表 A.0.7 监 理 通 知 单

工程名称：东榆 300MW 渔光互补光伏发电项目

编号：DYGF-ZHJL-TZD-009

事由：关于大观园区域质量大检查发现的相关问题事宜

个别管桩垂直度偏差较大

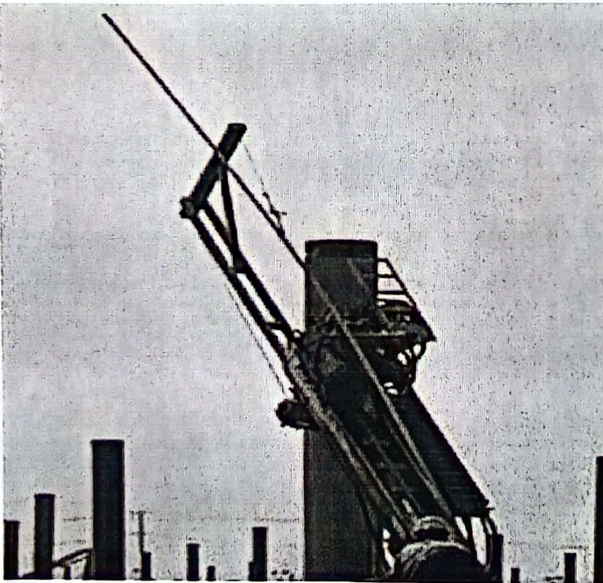
- 1、个别管桩垂直度偏差较大。
- 2、锚杆桩个别桩孔位置偏差太大、锚杆的顶端标高不一致等，不符设计要求。
- 3、锚杆砂浆搅拌池未设置配合比告知牌，部分未配置泥浆比重计，现场无法查看泥浆比重。
- 4、部分锚杆桩对中支架、螺母位置等未按照设计图纸施工。
- 5、个别锚杆搅拌池水泥砂浆不符合要求。

要求总包单位对以上问题进行及时整改，项目管理人员要对质量进行加强管理，现场要有专业技术人员进行监督并指导，并对所有工人进行质量技术交底并签字留存记录。
